Oficio No. SGPA/DGIRA/DG/ 06419

Una vez analizado y evaluado el Documento Técnico Unificado de Cambio de Uso de Suelo Forestal, modalidad B Regional (**DTU-BR**), correspondiente al proyecto "**Electricidad Solar Chihuahua - Ahumada 2**" que en lo sucesivo se denominará como el **proyecto**, presentado por la empresa **Electricidad Solar de Chihuahua, S.A. de C.V.**, en lo sucesivo la **promovente**, con pretendida ubicación en el Municipio de Ahumada, Estado de Chihuahua, y

"Electricidad Solar Chihuahua - Ahumada 2"
Electricidad Solar de Chihuahua, S.A. de C.V.
Página 1 de 44

Imagen 1. Predio forestal de CUSTF del **proyecto** y desplante de las obras que lo conforman. (Imagen de Google Earth 17/07/2019).

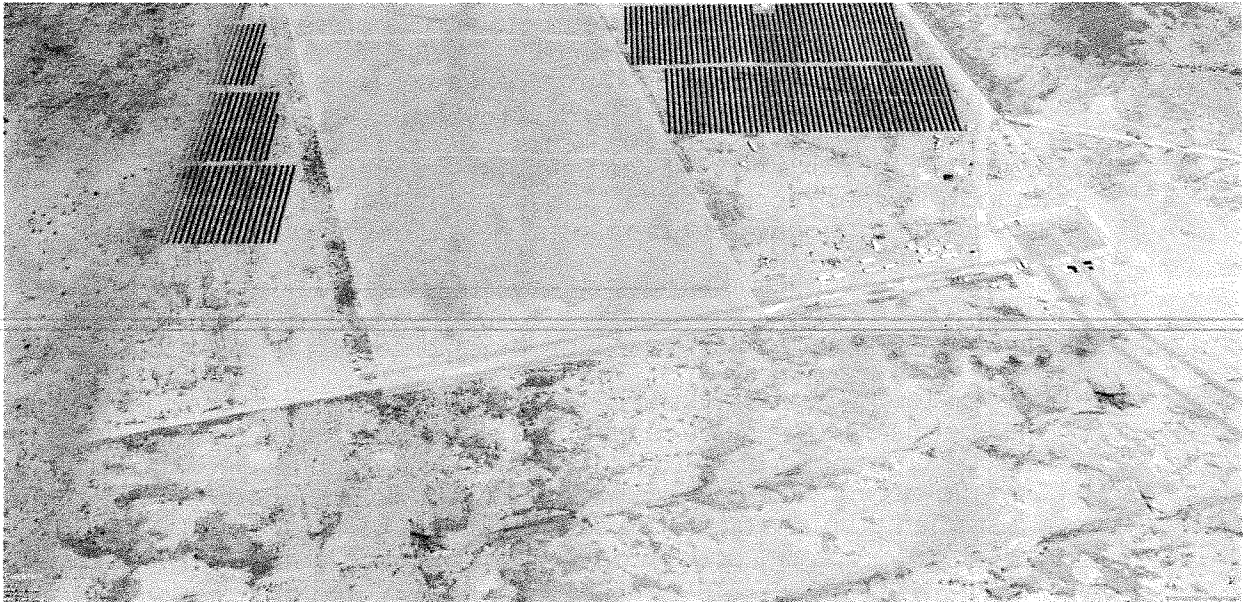
En la siguiente imagen, se muestre en color amarillo el predio forestal de CUSTF del **proyecto** y en color naranja el desplante propuesto en el **DTU-BR** e información adicional para las obras del mismo, así como la subestación eléctrica existente y un camino de terracería, ambos en operación:

Por lo que, derivado de la visita técnica al predio forestal de CUSTF para el desarrollo del **proyecto**, se corroboró la superposición de las obras denominadas "Línea Eléctrica de evacuación e interconexión" y "Subestación eléctrica" dentro del área de los proyectos "**Energía Solar Sonorense - Ahumada 1**" y "**Línea de Transmisión las Ahumadas**".

Imagen 1. Predio del **proyecto**, polígono desprovisto de vegetación y camino de terracería y cerca perimetral existente. (Imagen de Google Earth 17/07/2019).

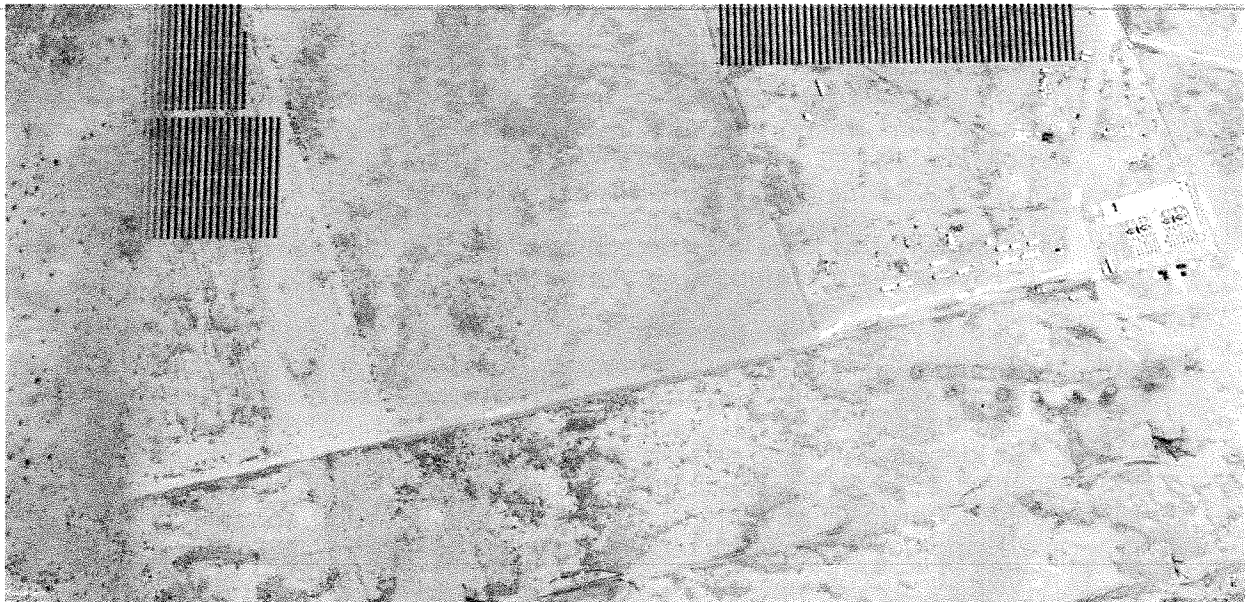
Destacando, que al corroborar las coordenadas tomadas en la visita técnica, la superficie y ubicación del polígono desprovisto de vegetación, respecto a las coordenadas que conforman el polígono del predio forestal de CUSTF del **proyecto**, esta Unidad Administrativa identificó, que la superficie desmontada es aún mayor a la estimada anteriormente (aproximadamente 0.65 ha adicionales), donde existe un camino de grava y una cerca de alambre que cruzan por el predio del **proyecto**, por lo que la superficie desmontada en el extremo sur del predio forestal de CUSTF del **proyecto**, se estimaría en un total de 1.798 ha, en la siguiente imagen se presentan, el polígono del predio del **proyecto** (en color amarillo) y el polígono desprovisto de vegetación (en color naranja) tomado en campo, asimismo, en las siguientes fotos se muestra parte del área desmontada:

Fotografía 4. Capturada cerca de la coordenada denominada Vértice 15, con vista de Norte a Sur del predio del **proyecto**:

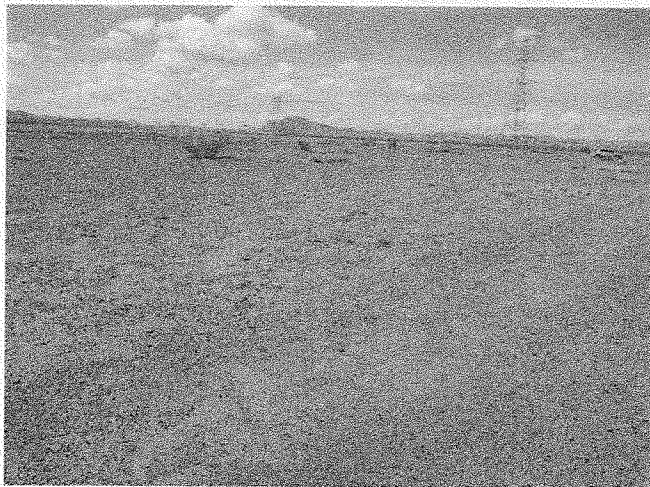
Por lo anterior, esta DGIRA concluye que la **promovente**, como parte del Capítulo II del **DTU-BR** e información adicional del **proyecto** y derivado de la visita técnica al predio forestal de CUSTF del **proyecto**, presentó información incongruente respecto a la descripción de las obras y actividades del **proyecto**, se corroboró que en los sitios donde se pretende la construcción de una línea de transmisión y una subestación eléctrica propuestas para el desarrollo del **proyecto**, hay obras existentes y en operación pertenecientes a otros parques solares, respecto a la superficie de 78.11 ha solicitada para CUSTF para el desarrollo del **proyecto** se identificó el tipo de vegetación reportada corresponde a matorral desértico micrófilo y pastizal halófilo y no únicamente a matorral desértico micrófilo y se identificó el inicio de obras y actividades, al encontrar un área desmontada en el extremo sur del predio forestal de CUSTF del **proyecto**, estimada en 1.798 ha y por lo tanto, las obras y actividades del **proyecto** han perdido el carácter previo de la autorización en materia de Impacto Ambiental y Cambio de Uso de Suelo en Terrenos Forestales de conformidad con el artículo 28 de la LGEEPA y artículo 93 de la LGDFS.
